**Bebauungsplan Nr. 45 der Großen Kreisstadt Delitzsch  
„Forschungs- und Transfercampus Chemie – CTC“, Vorentwurf i.d.F. von Juni 2024**  
Abwägung der eingegangenen Stellungnahmen im Rahmen der frühzeitigen Beteiligung gemäß § 4 Abs. 1 BauGB in Verbindung mit § 2 Abs. 2 BauGB

**Beteiligung der Behörden, der Träger öffentlicher Belange und Nachbargemeinden  
im Zeitraum 04.07.2024 bis zum 09.08.2024**

**Auswertung der Stellungnahmen, Anregungen und Hinweise  
Stand vom 03.12.2024**

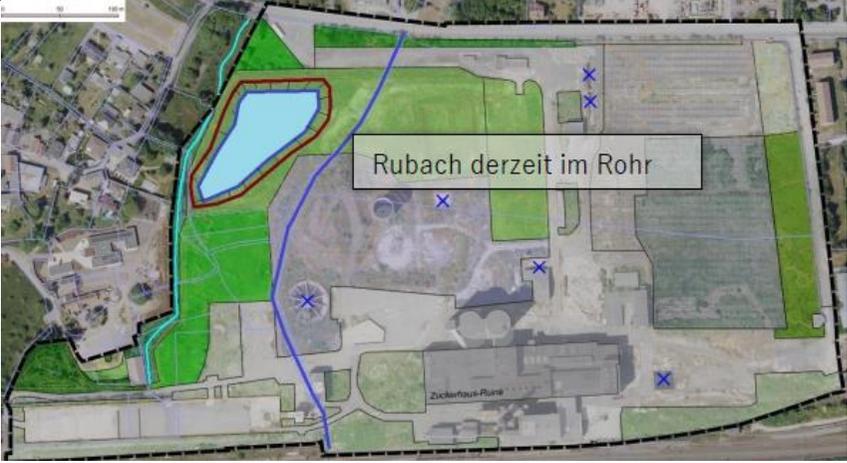
| Ifd. Nr. | TÖB | Inhalt der Stellungnahme<br>(im Wortlaut)  | Verfahrensvorschlag mit<br>Begründung | Berücksichtigt |   |
|----------|-----|--|---------------------------------------|----------------|---|
|          |     |  <p><b>Abbildung 2: Freilegen der Schlämmeiche und Anlegen eines Biotops</b></p> <p>Ein Gewässer in Form eines Teiches oder Weihers würde nicht nur die Natur im gesamten Umfeld positiv beeinflussen und sich nahtlos an den Gertitzer Graben anschließen, sondern könnte sowohl von den Mitarbeitern des CTC als auch von Anwohnern zur Erholung z.B. in Pausenzeiten genutzt werden.</p> <p>Die Abbildung 2 zeigt skizzenhaft eine solche Anlage mit umlaufendem Weg.</p> <p>Östlich davon liegt der verrohrte Rubach (in Anlage 3c, Kapitel 7.2 fälschlicherweise als „Queringer Graben“ bezeichnet).</p> |                                       |                |   |

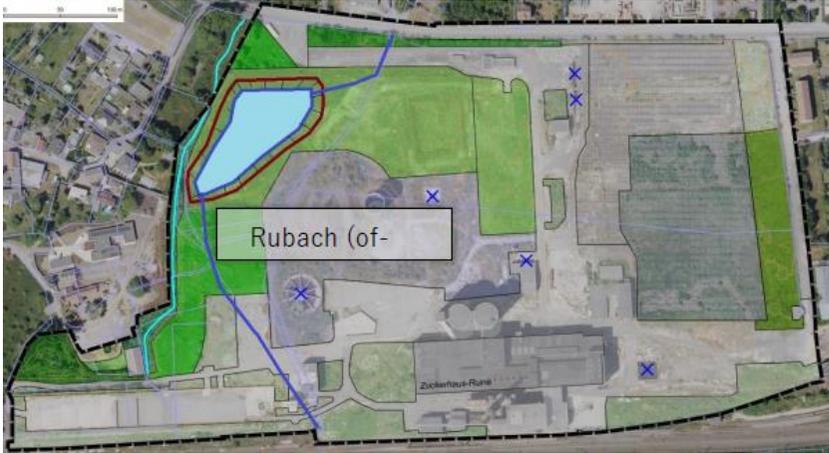
| Ifd. Nr. | TÖB | Inhalt der Stellungnahme<br>(im Wortlaut)   | Verfahrensvorschlag mit<br>Begründung   | Berücksichtigt |   |
|----------|-----|---|---|----------------|---|
| 16.2 b   |     |  <p><b>Abbildung 3: Verrohrter Rubach („Queringer Graben“)</b></p> <p>Aus ökologischer Sicht ergibt sich jetzt die einmalige Chance, den Rubach endlich wieder an die Oberfläche zu bringen.</p> <p>Der Rubach ist Teil des sächsischen Gewässernetzes.</p> <p>Gemäß § 61 SächsWG darf ein Gewässer nicht verrohrt werden. Sollte die Verrohrung defekt sein oder sonst irgendwie angefasst werden, so darf sie nicht er-neuert werden. Sondern der Bach ist naturnah offenzulegen.</p> <p>Weiterhin gilt § 6 Abs.2 WHG (2) Gewässer, die sich in einem natürlichen oder naturnahen Zustand befinden, sollen in diesem Zustand erhalten bleiben und nicht naturnah ausgebaute</p> | <p><b>Wird berücksichtigt</b></p> <p>Im Rahmen des Gesamtentwässerungskonzeptes ist geplant, den aktuell verrohrten „Zentralen Ableiter“ (von Einwender als Rubach darstellt) in den Gertitzer Graben im Westen des Geltungsbereiches einzuleiten und damit offen zu legen.</p> <p>Der Trassenverlauf des zentralen Ableiters soll nach Umverlegung verfüllt (d.h. die Rohrleitung verpresst) werden.</p> | x              |   |
